La Comisión de Evaluación Ambiental de Tenerife, en sesión celebrada el día 21 de abril de 2020, acordó formular en el punto número tercero del orden del día, el Informe de impacto ambiental para el Proyecto “Conducción de desagüe existente situada aguas abajo de la calle Anatolio Fuentes que vierte en el muelle de la Hondura”, en el término municipal de Santa cruz de Tenerife, en los términos que se indican a continuación, lo que se hace público de conformidad con lo establecido en el artículo 47 de la Ley 21/2013, de 9 de diciembre, de Evaluación Ambiental:

3º.- Informe de impacto ambiental para el Proyecto “Conducción de desagüe existente situada aguas abajo de la calle Anatolio Fuentes que vierte en el muelle de la Hondura”, en el término municipal de Santa cruz de Tenerife

Trazados de Accesos a tramo marino en proyecto y nueva propuesta

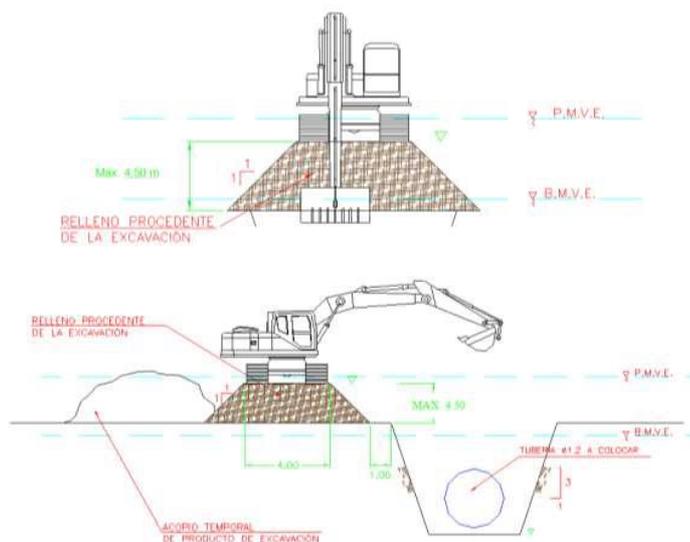
7. Con fecha 23 de marzo de 2020 se recibe documentación complementaria del **Ayuntamiento de Santa Cruz de Tenerife** en la que se señala que "se ha buscado un acceso alternativo al previsto en el Proyecto Constructivo remitido inicialmente. Se ha estudiado la viabilidad de poder acceder por los terrenos de la Refinería de Tenerife, propiedad de CEPSA, ya que sus terrenos llegan hasta el mar pasando por debajo de la TF-4. Redactado el documento técnico que define este nuevo acceso: "ADENDA DE NUEVO ACCESO A ZONA MARINA" se ha consultado la viabilidad de la propuesta con la propiedad de los terrenos, con CEPSA, dando su conformidad a la propuesta presentada "

- *El trazado planteado si bien esta fuera del dominio público de carreteras, tiene zonas que discurren dentro de zonas de protección de la Autovía.*
 - *Si bien el proyecto presentado contiene la definición geométrica de la vía resultante, se obvía datos geológicos y geotécnicos que justifiquen la idoneidad de los taludes planteados. Teniendo en cuenta que cualquier desestabilización del talud podría incidir directamente sobre la AutovíaTF-4, por lo que este servicio establece que se limiten los desmontes, de forma tal que estos no alcancen a la arista de contacto de las bermas existentes con el talud.*

- *Para ello se deberán hacer las modificaciones oportunas en el trazado, que bien resulte en taludes más verticales a los propuestos, que se desplace la vía planteada hacia la*

costa o que estreche el ancho de la misma, para que se cumpla con la limitación de desmonte establecida por este servicio.

- Por todo lo expuesto anteriormente, se emite informe favorable condicionado a que se hagan los ajustes geométricos de la vía de servicio para no afectar la infraestructura de la TF-4.

Respecto al viario necesario para acceder a la zona de obras, dado que no se justifica la estabilidad de los taludes y su potencial afección a la TF-4, se establece que los desmontes no alcancen a la arista de contacto de las bermas existentes con el talud. Para ello se deberán hacer las modificaciones oportunas en el trazado, que bien resulte en taludes más verticales a los propuestos, que se desplace la vía planteada hacia la costa o que estreche el ancho de la misma, para que se cumpla con la limitación de desmonte establecida por el Servicio Técnico de Carreteras.

Tal aspecto será comprobado durante la firma del Acta de replanteo de la obra, en el cual estará convocado el personal técnico del Servicio Técnico de Carreteras y Paisaje. Copia de dicha acta será remitida a la CEAT.
